Na pláni – řešení území

Varianta 2

**Návrh úpravy studie Break Point s.r.o.
zcela bez zástavby.**

Ing. M. Šváb
19.4.2017

03 Na pláni - Situace - náměstí před hřbitovem

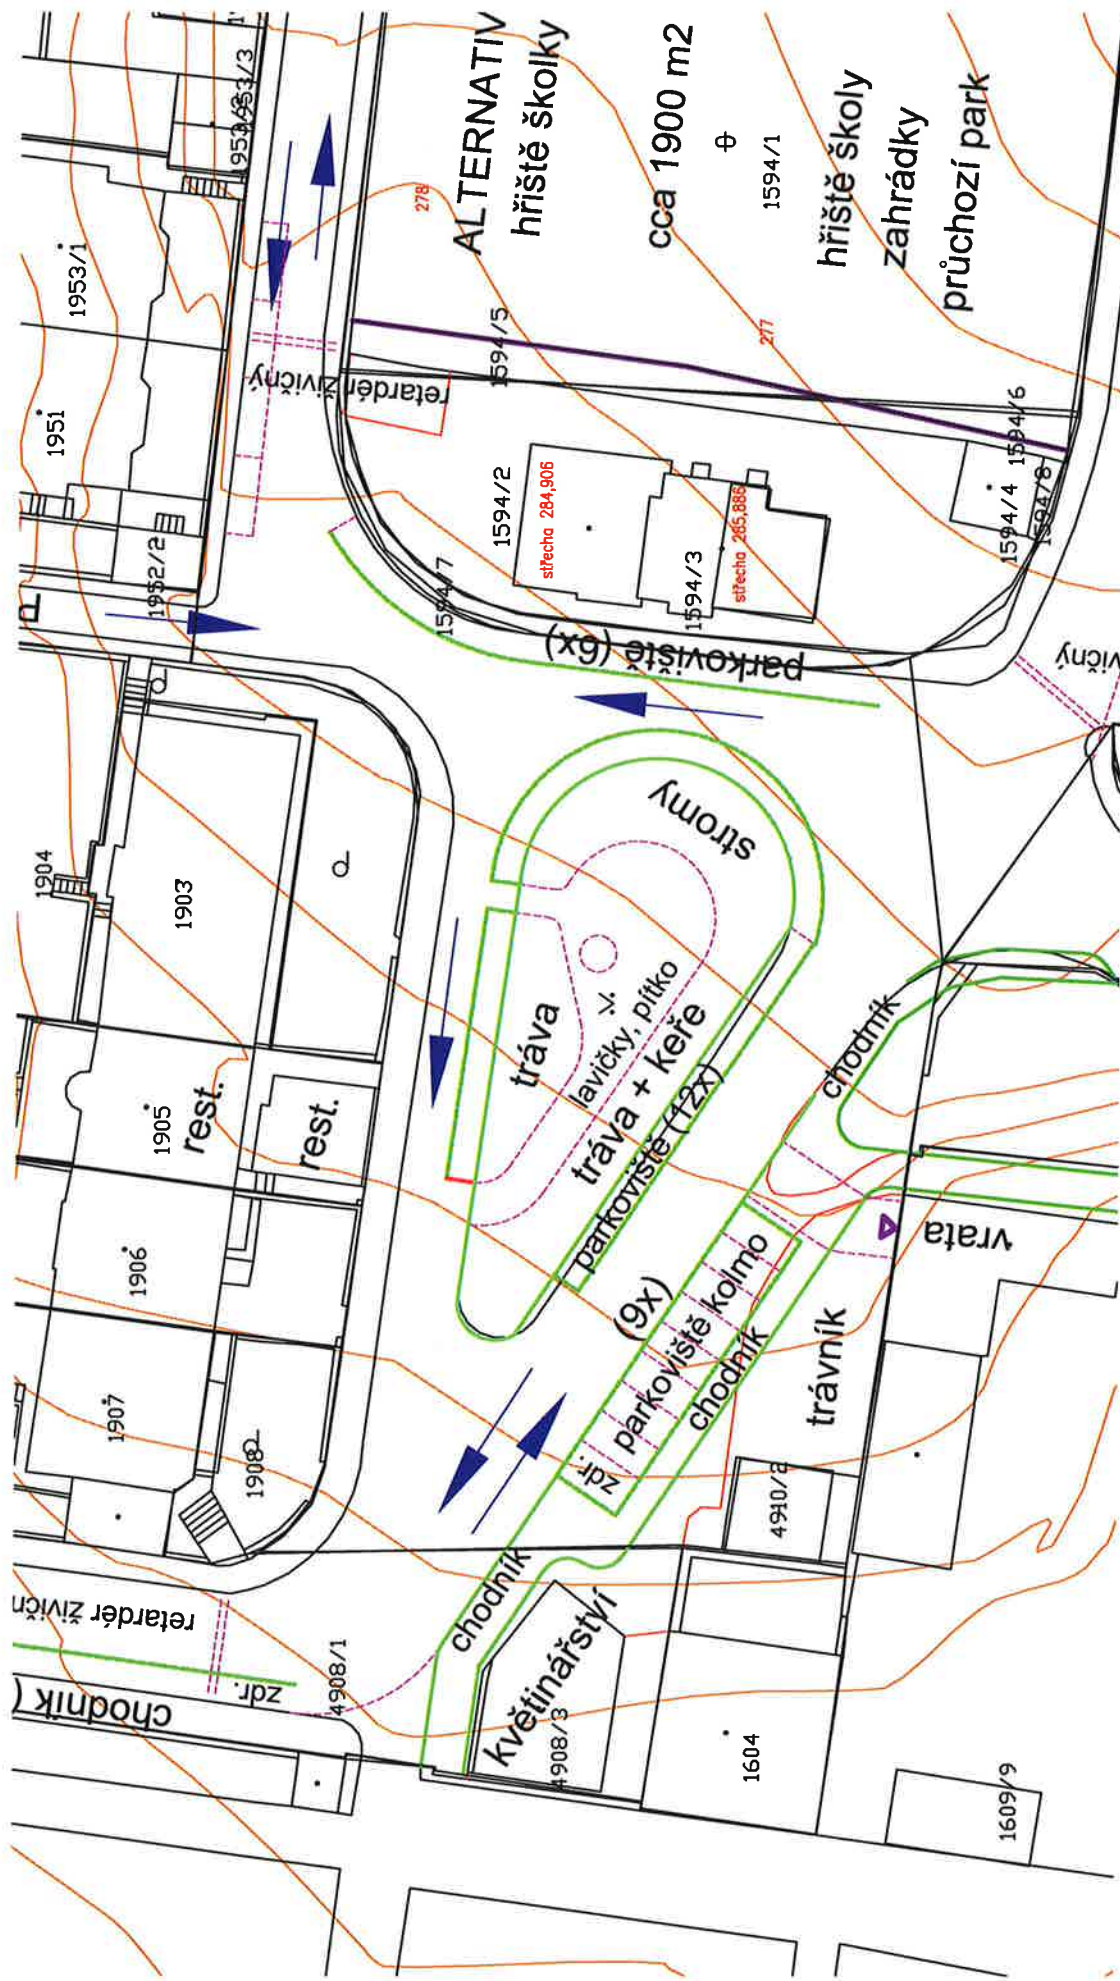
1. Stávající dopravní řešení, levnější varianta.
2. Odpočinkový prostor s lavičkami v trávníku.
3. Květinářství ponecháno, úprava parkovacích míst a chodníků.
4. Řešit i cestu podél hřbitovní zdi.

02 Na pláni - Situace přehledná
 Zákras úprav do katastrální mapy. Měř. 1:1500
 Varianta 2

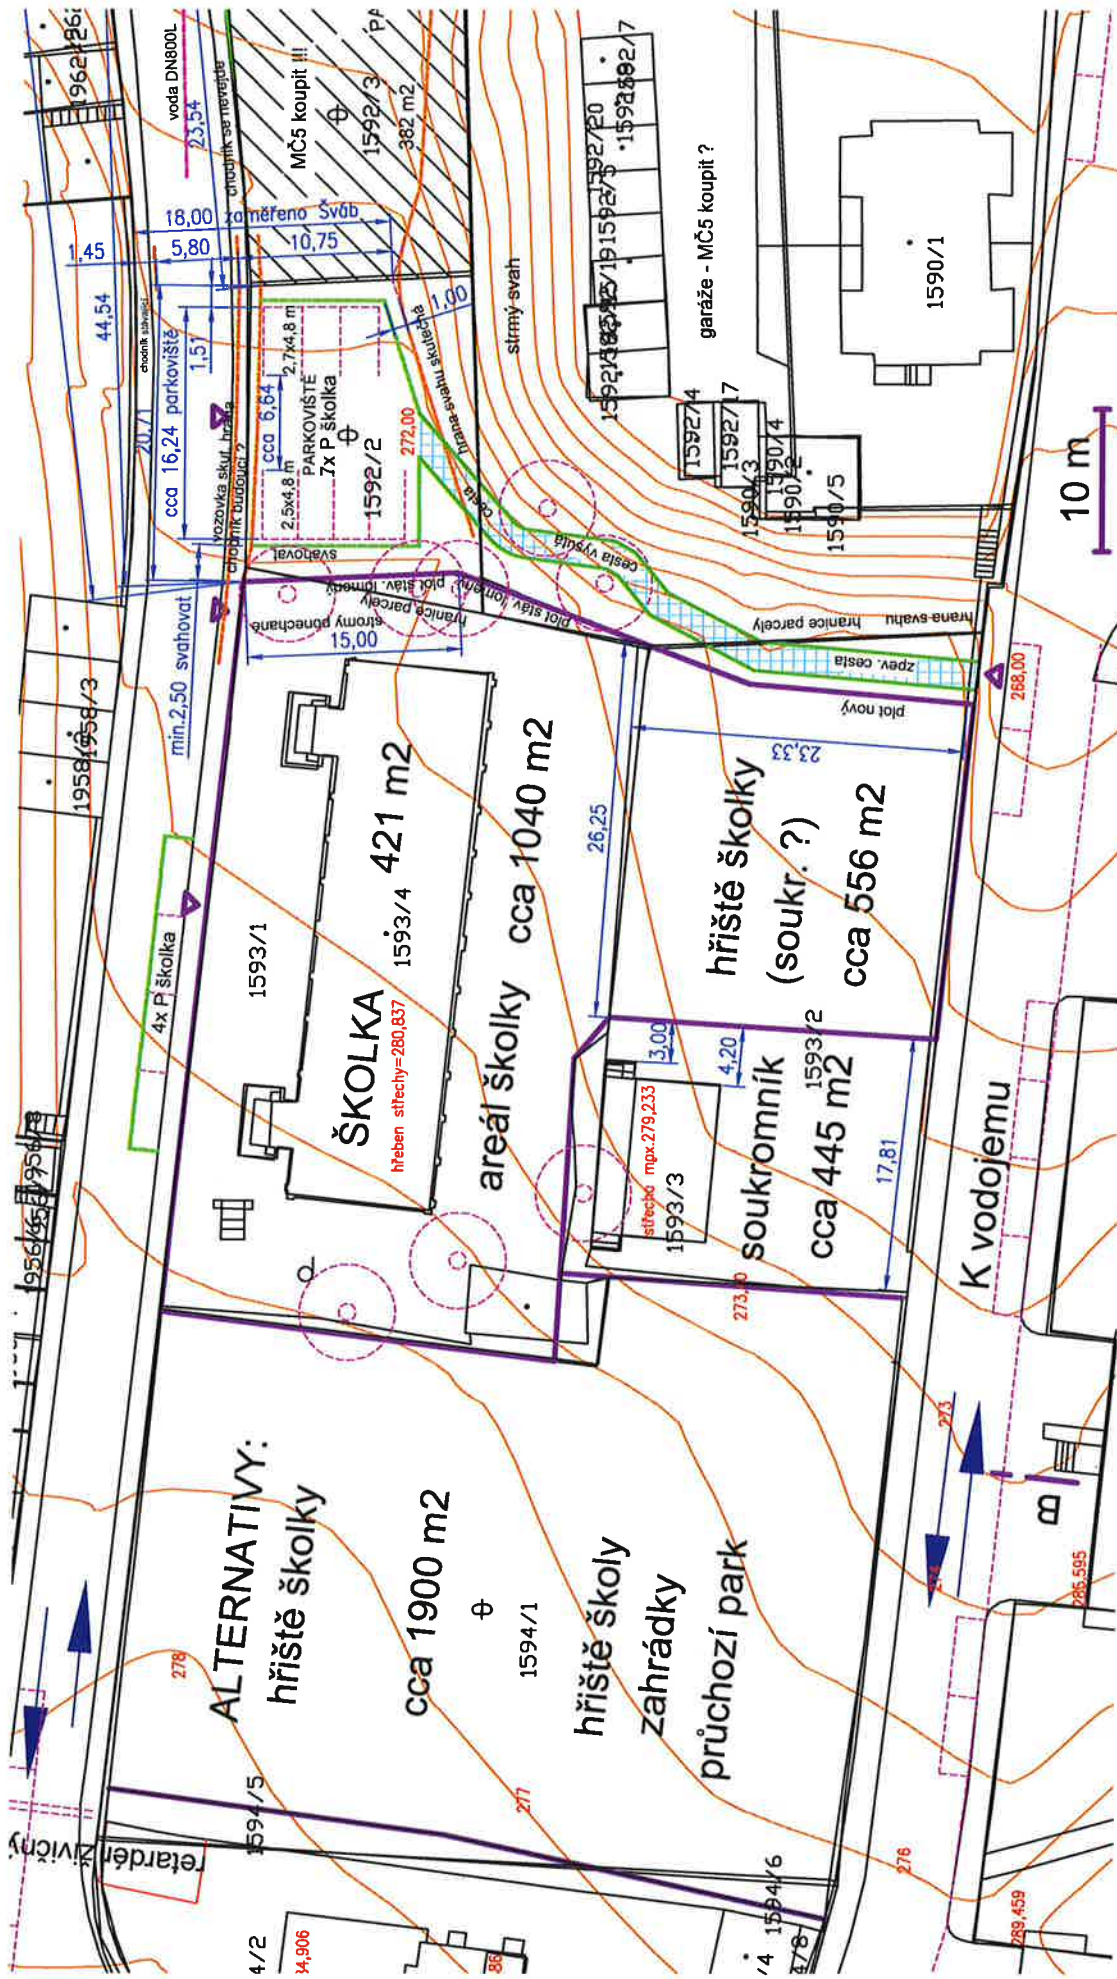
1. Náměstí: Stávající dopravní řešení, levnější varianta.
2. Parcela 1594/1: Alternativně = hřiště školky nebo školy, zahrádky, průchozí park.
3. Parcela 1593/2 odprodána soukromníkovi celá, nebo část a druhá využita pro hřiště MŠ.
4. Parcela 1592/3 vykupena a využita pro park.

04 Na pláni - Situace - školka a okolí
 Zákes úprav do katastrální mapy. Měř. 1:500
 Varianta 2

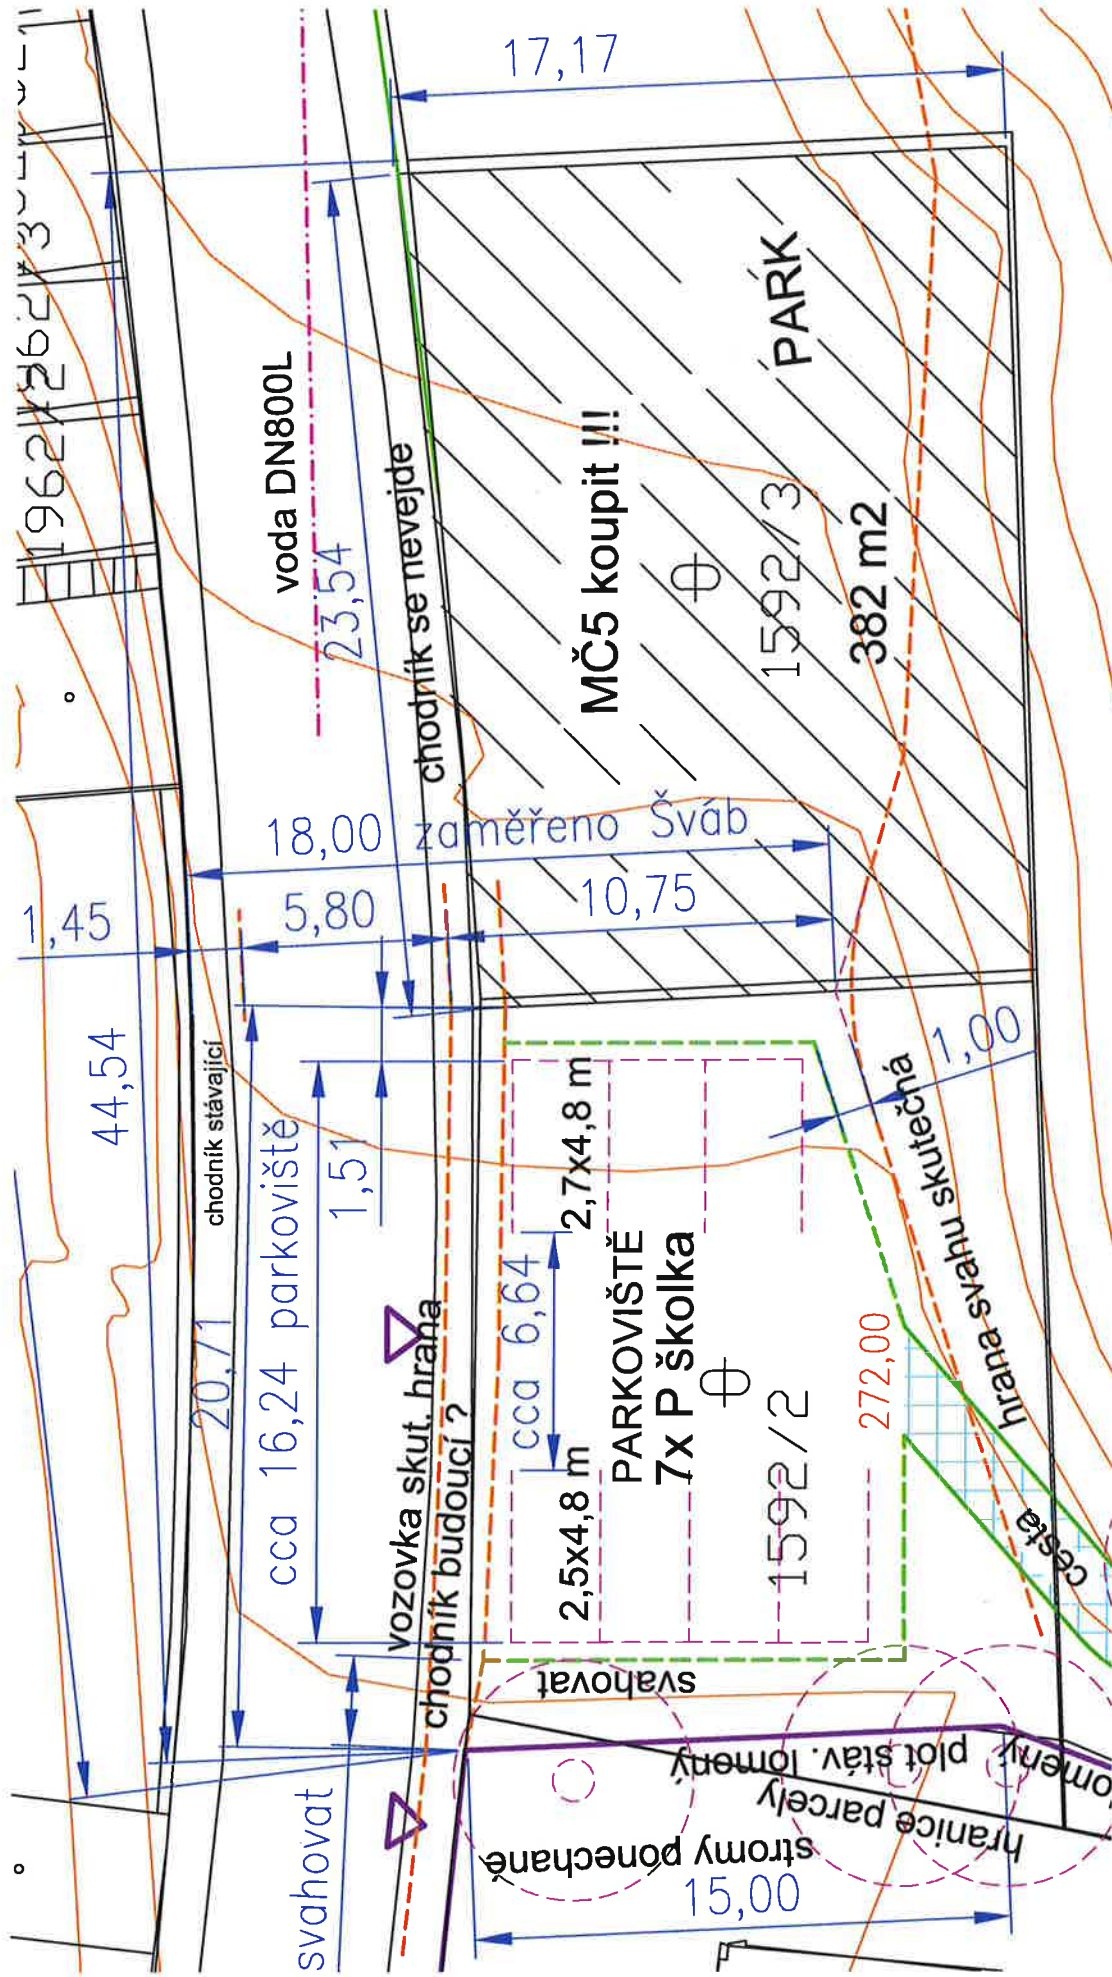
1. Předpokládá se odprodej (k užívání) části (celé) parcely 1593/2 vlastníkoví budovy e.č.65.
2. Předpokládá se, že parková úprava je i v místech objektů B.Pointem označených C+D i F.
3. Předpokládá se, že v území zatím zůstávají řadové garáže.
4. Vrstevnice zcela neodpovídají. Mezi parcelami 1593/2 a 1594/1 + 1593/1 je terénní zlom.

06 Na pláni - Situace - parkoviště u MŠ
 Zákres úprav do katastrální mapy. Měř. 1:200
 Varianta 2

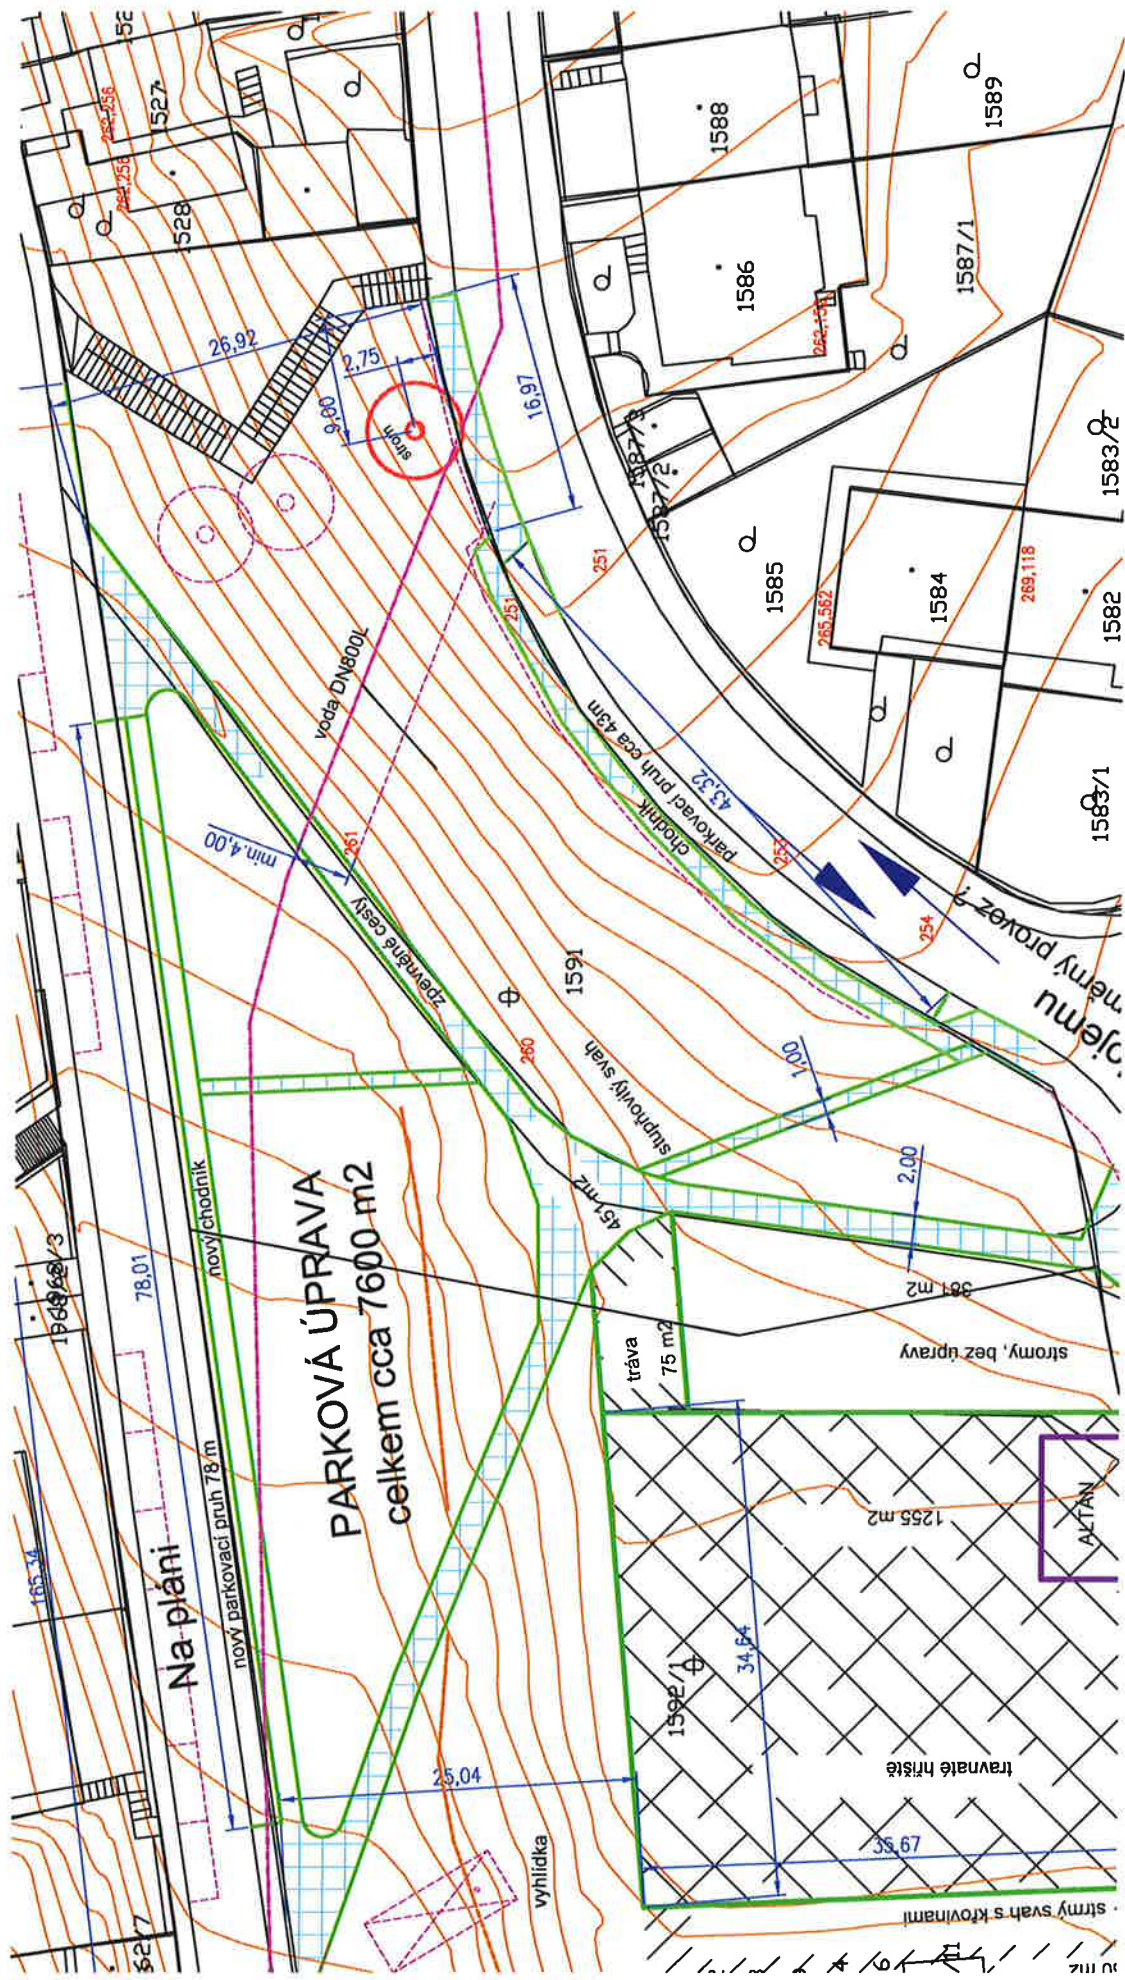
1. Návrh minimalizované zástavby
2. Předpokládá se, že parková úprava je i v místech objektů C+D i F.
3. Předpokládá se, že v území zatím zůstávají řadové garáže.
4. Předpokládá se varianta vykoupení p. 1592/3 (od Bytové domy Na pláni) pro MČ5.
